● Réalisation de la ZAC Cœur de Carnolès sur la commune de Roquebrune-Cap-Martin

MÉMOIRE EN RÉPONSE À L'AVIS DE L'AUTORITÉ ENVIRONNEMENTALE

Le présent document est la réponse du maître d'ouvrage à l'avis de l'autorité environnementale **MRAe 2021APPACA26/2021-2867**.

Cartographie des niveaux sonores en situation de calage du modèle

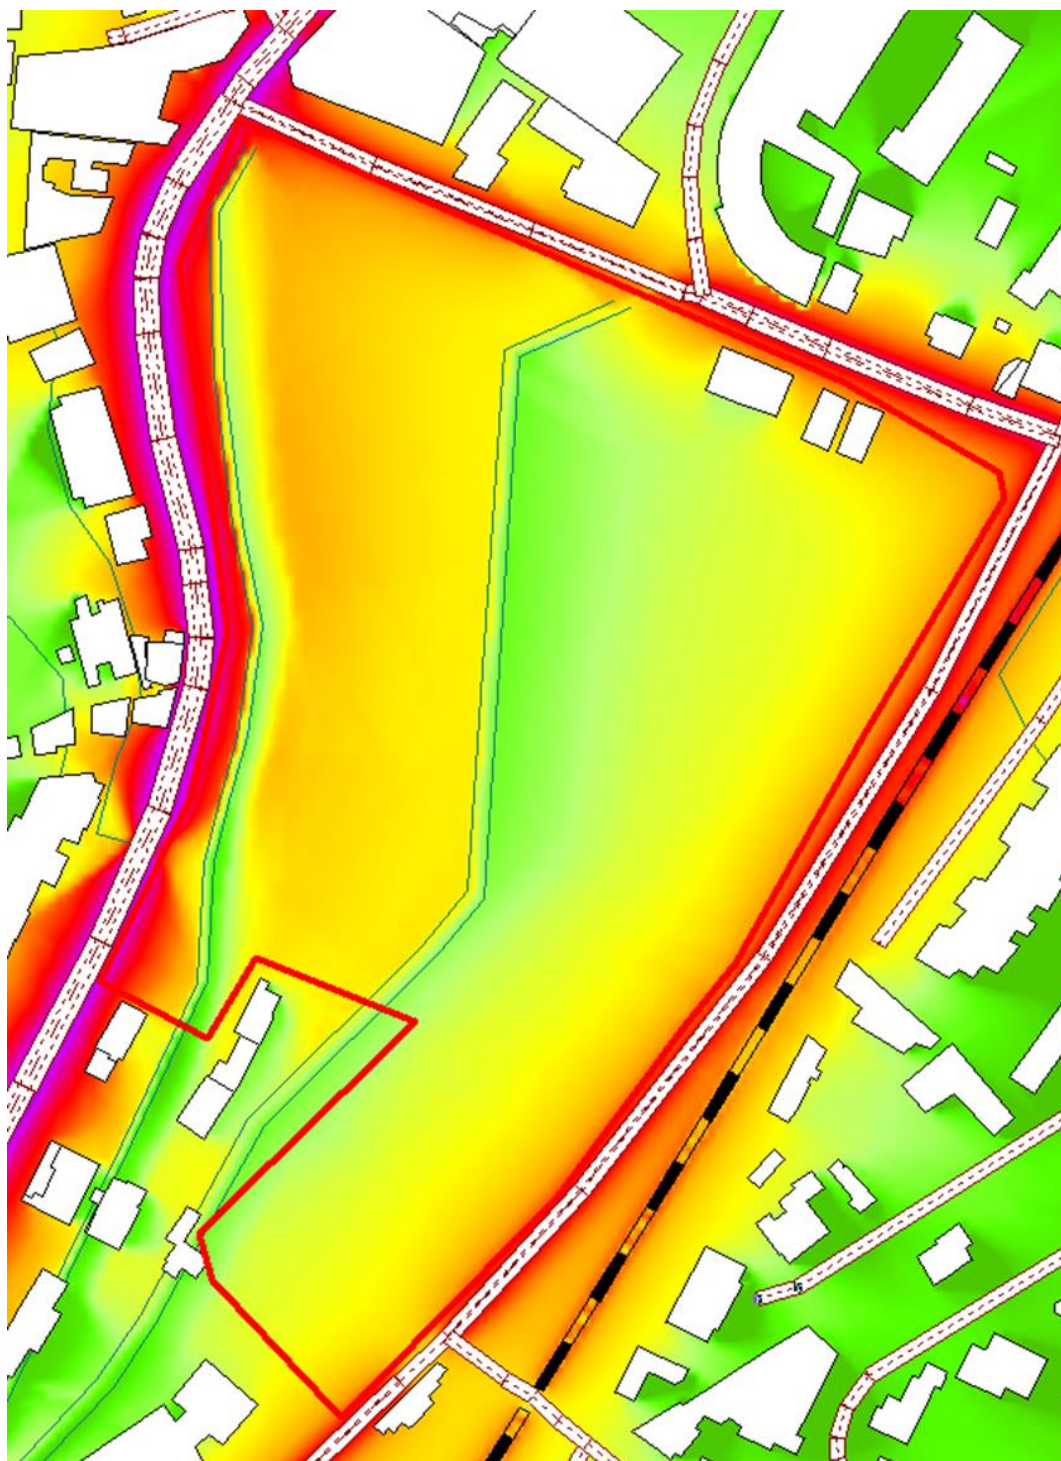
2/ La MRAe recommande de compléter l'étude acoustique par l'évaluation des nuisances sonores occasionnées par le projet et par la déclinaison opérationnelle des mesures permettant de réduire les effets potentiellement néfastes sur les populations exposées au bruit.

Pour réaliser le calage d'un modèle numérique, on injecte dans celui-ci les trafics comptabilisés sur site pendant la campagne de mesures acoustiques, puis on analyse les résultats aux points de mesure 24 heures qui ont été réalisés en simultanée. Quatre points récepteurs ont été placés sur le modèle, au droit des points de mesure réalisés sur site, afin d'évaluer la nécessité de recalibrer le modèle numérique. Les résultats de la simulation de recalage sont ensuite comparés avec les niveaux sonores relevés sur site.

Les résultats de l'étape de calage sont satisfaisants compte tenu du contexte complexe du secteur : topographie très accidentée entre la RD 6007 (43 mNGF) et la voie ferrée (10 mNGF) et petites sources sonores multiples constatées en milieu urbain.

L'étape de calage valide donc le modèle numérique tel qu'il a été construit et paramétré.

Cette première simulation, réalisée avec les données de trafics constatées sur site le jour des mesures, est représentée sur l'illustration suivante.

Vue actuelle depuis la RD 6007

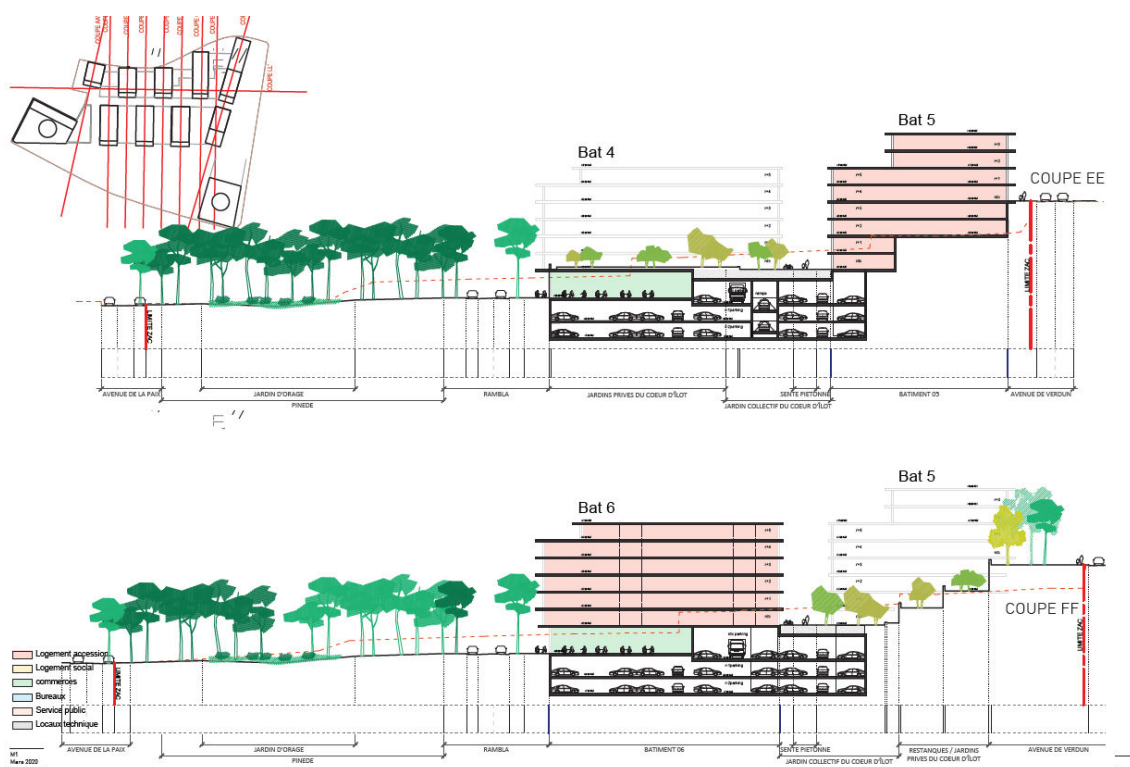
4/ La MRAe recommande de préciser l'analyse des conséquences des démolitions des bâtiments existants sur l'ambiance paysagère initiale du site et d'en tirer au besoin des enseignements pour le réaménagement.

Les travaux de démolition ont aujourd'hui eu lieu mais le site reste fermé au public et enclavé dans le tissu urbain. Ainsi, peu de personne peuvent profiter de la vue qu'offre cet espace excepté en voiture depuis la RD 6007.

La démolition a permis d'améliorer la perception paysagère depuis cette route « belvédère ». Le projet urbain proposé s'insère dans le tissu existant et respecte la topographie actuelle en restanques. Les percées visuelles sur la mer sont conservées grâce à l'implantation des bâtiments en quinconce et à des strates de végétations basses sur les restanques les plus hautes.

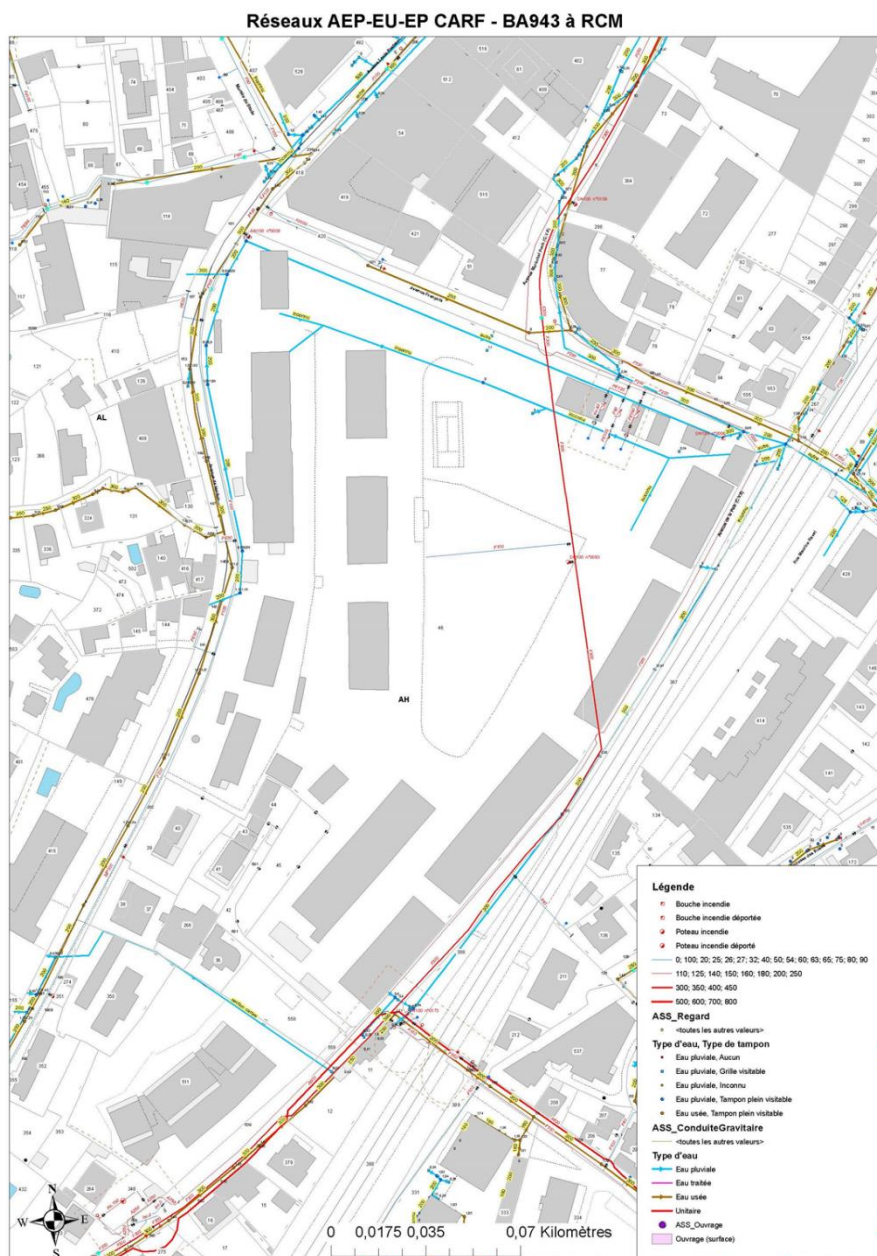
6/ La MRAe recommande de préciser les éléments de continuités écologiques locales à préserver ou à mettre en place, en lien avec les éléments paysagers existants ou prévus par le projet.

La zone de projet n'est pas située au niveau d'une continuité écologique. Ces éléments sont confirmés par le SRCE, le SCoT et le PLU. Dans ce contexte urbain, aucun corridor écologique et réservoir de biodiversité ne sont attendus. Les espèces animales présentes sont communes, opportunistes et caractéristiques des espaces de Nature en Ville. Ces espèces commensales de l'Homme profitent des aménagements urbains pour réaliser l'ensemble (ou une partie) de leurs cycles biologiques. La création d'un parc urbain et l'aménagement paysager des espaces verts permettront à ces espèces de se développer. Plus encore, en phase d'exploitation (à l'issue des travaux) la surface végétalisée sera bien supérieure à celle existante. Cet espace pourra dès lors constituer un espace relais pour les espèces animales qui fréquentent les parcs et jardins de la commune de Roquebrune-Cap-Martin.

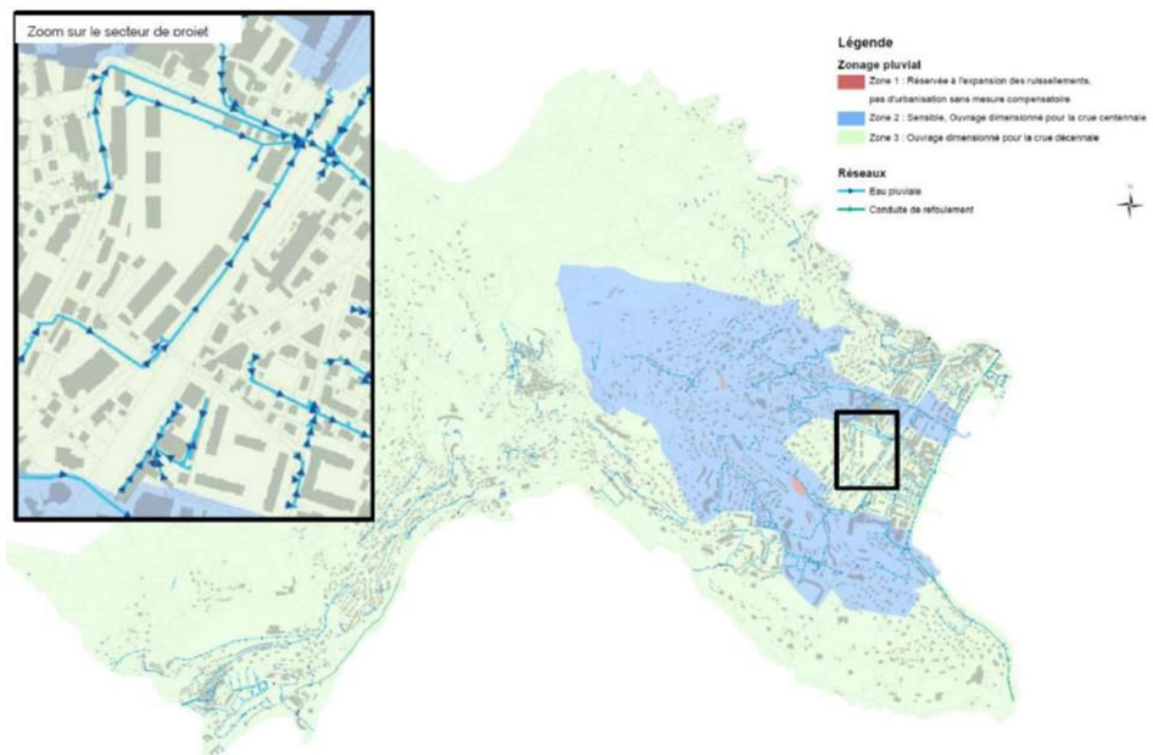
8/ La MRAe recommande de préciser les caractéristiques du réseau pluvial existant et son adaptabilité au projet, ainsi que les modalités de gestion des eaux pluviales qu'il génère. Elle recommande par ailleurs de préciser les caractéristiques du réseau pluvial interne à la ZAC.

En application de l'article L.2224-10 du Code Général des Collectivités Territoriales, un zonage pluvial est institué sur le territoire de la commune de Roquebrune-Cap-Martin en vue de la maîtrise, de la collecte et du stockage des eaux pluviales et de ruissellement.

Ainsi, le projet se situe en zone 3, pour laquelle le débit de rejet maximum autorisé pour tout projet d'imperméabilisation supérieur à 20 m² est fixé à 20 litres/s/ha, valeur basée sur l'analyse des bassins versants non imperméabilisés de la zone d'étude pour une pluie de projet d'occurrence décennale.

Afin de permettre de soulager le réseau pluvial communal actuel et au regard des enjeux relatifs à la gestion des eaux pluviales en général, l'écoquartier Carnolès a été conçu sur la base d'une gestion de pluie de projet d'occurrence centennale avec un débit de rejet au réseau réduit à 10 litres/s/ha.

PLAN D'IMPLANTATION DES INVESTIGATIONS sur Projet Guide Novembre 2020

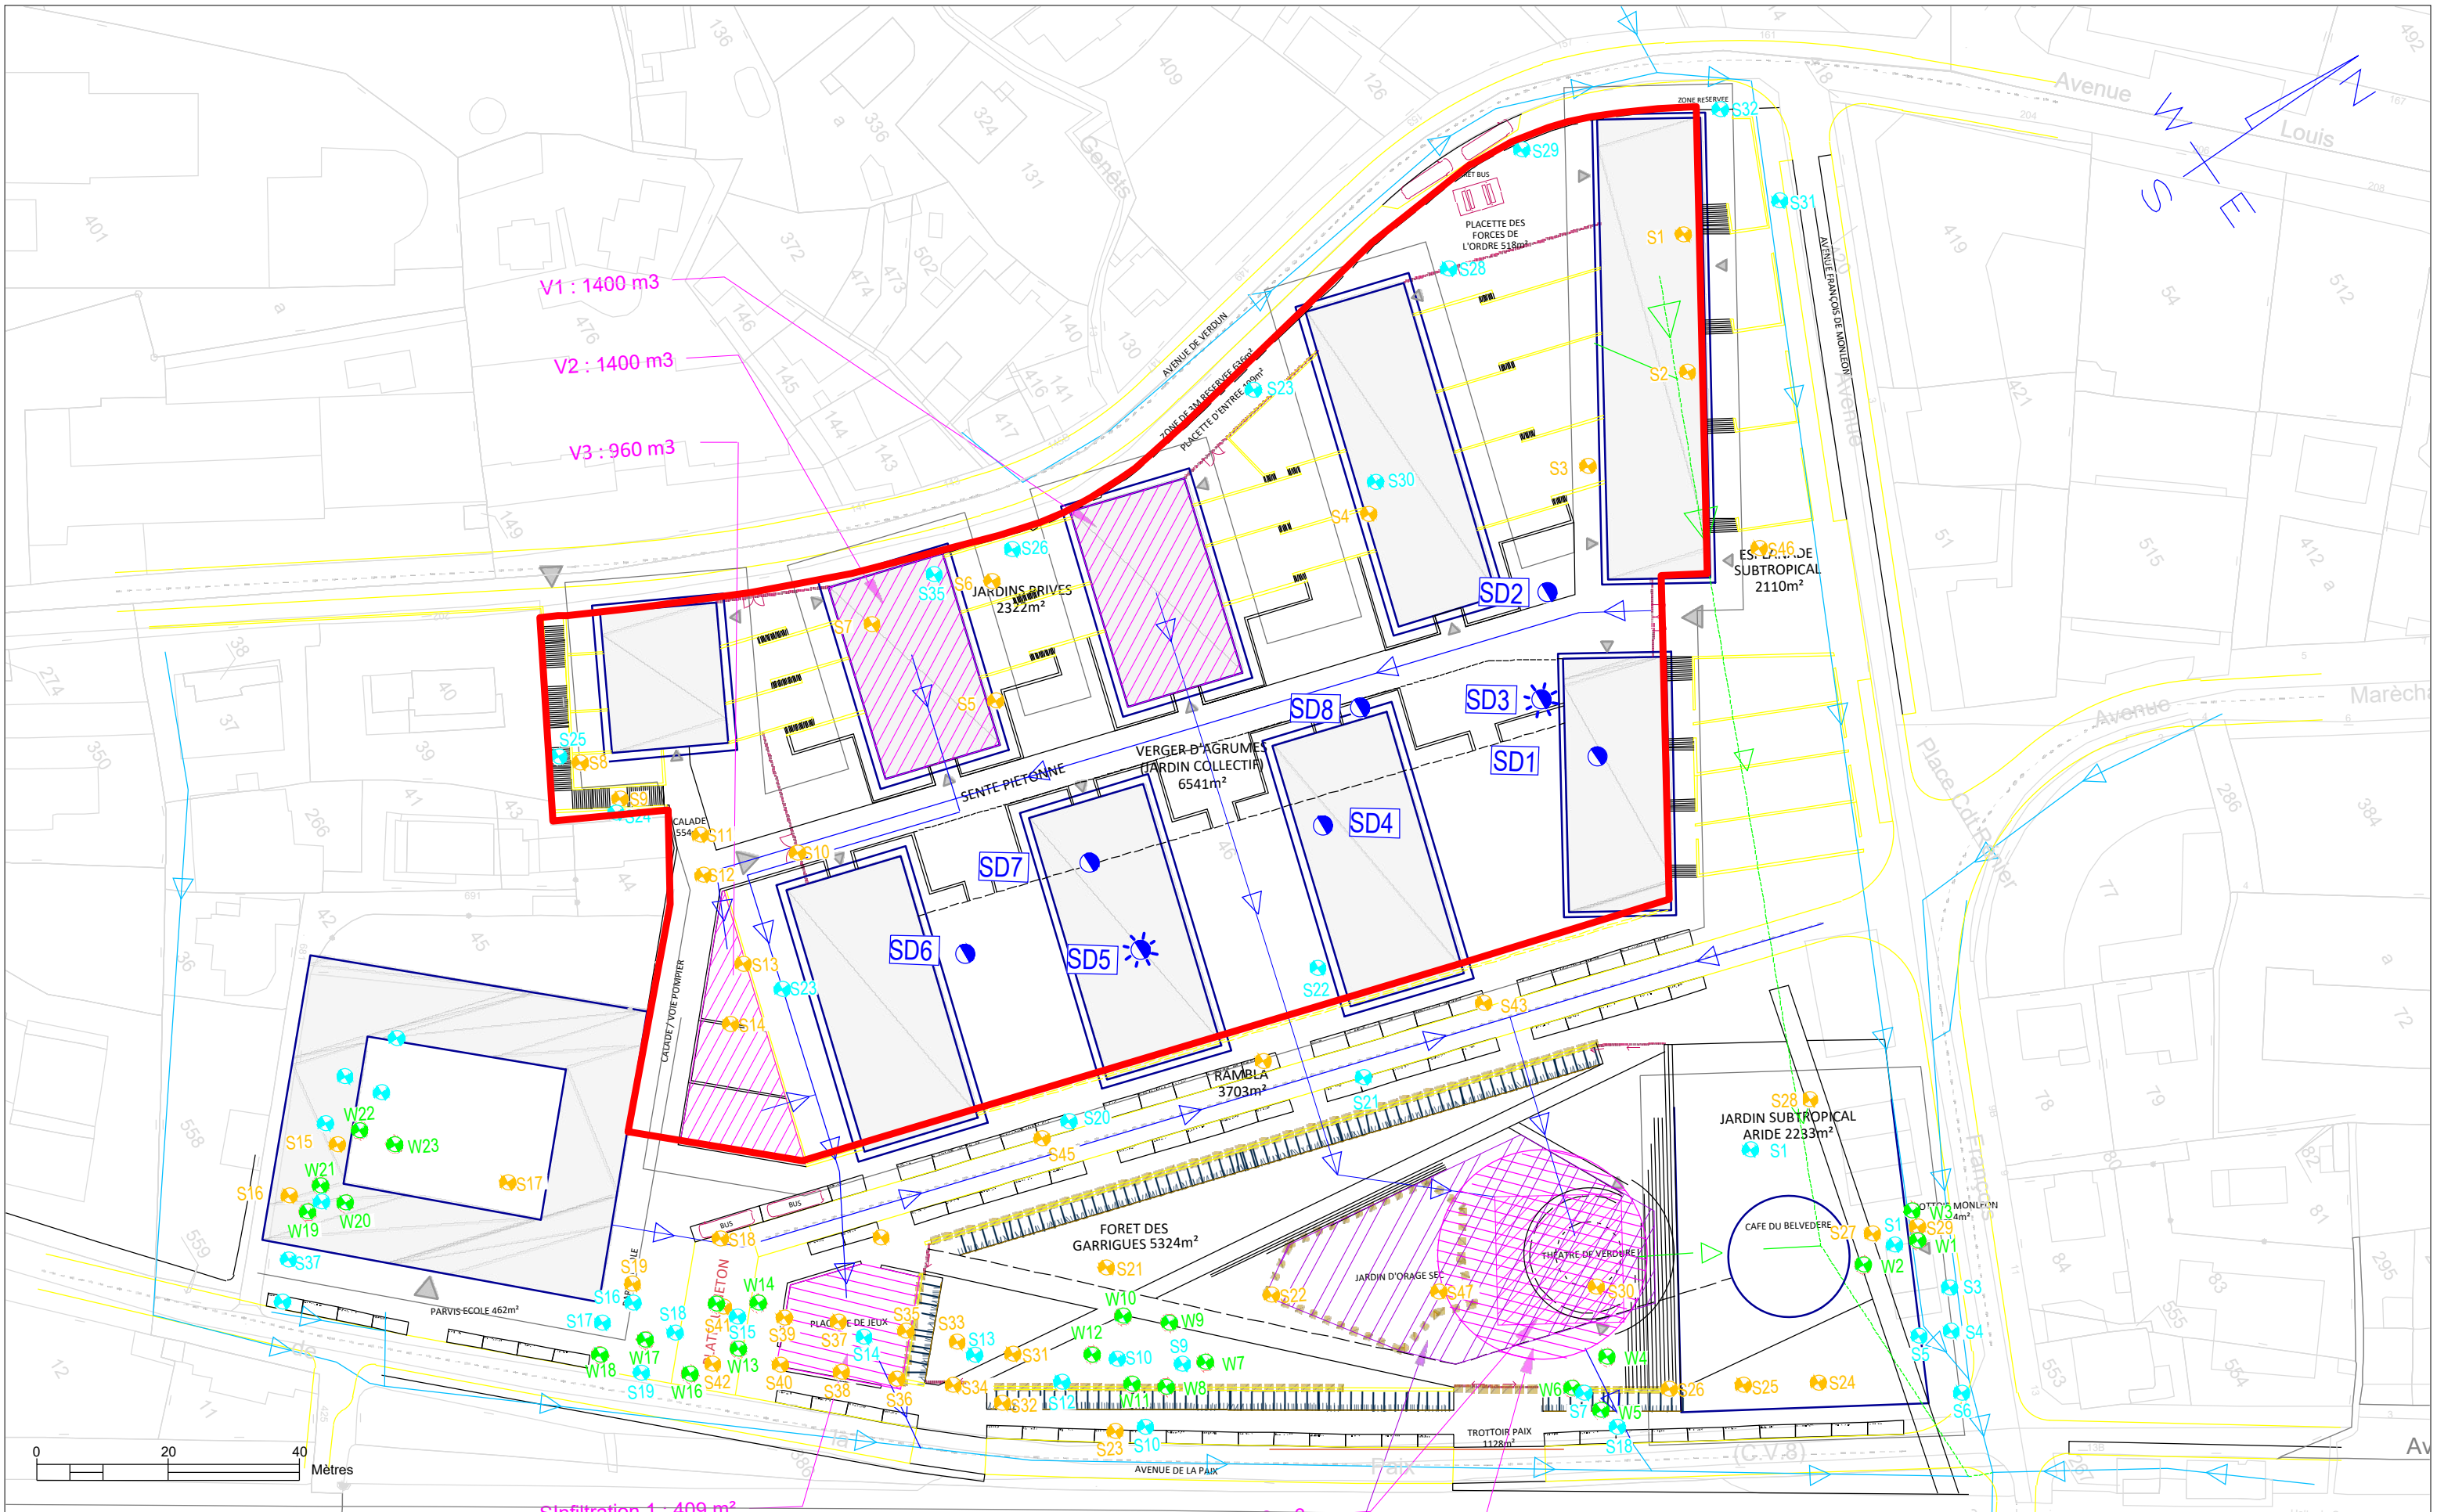
Néanmoins, les investigations réalisées ont mis en évidence des anomalies diffuses en métaux, notamment sur la partie Sud du site où se trouveront les bassins d'infiltration.

Le recollement que nous avons réalisé du plan guide transmis en janvier sur le plan des terrassements prévus pour les espaces publics transmis au mois de décembre montre que les 2 zones d'infiltration sont localisées dans des secteurs où des terrassements sont prévus sur 2 à 3 m d'épaisseurs.

Les anomalies en métaux ayant été identifiées dans les remblais de surface, elles seront supprimées lors des terrassements liés à l'aménagement du site.

Ainsi, sur la base des résultats des investigations réalisées et des plans de projet tels que connus, après réalisation des travaux de dépollution et d'aménagement prévus, aucune pollution se sera présente au droit des zones d'infiltrations projetées.
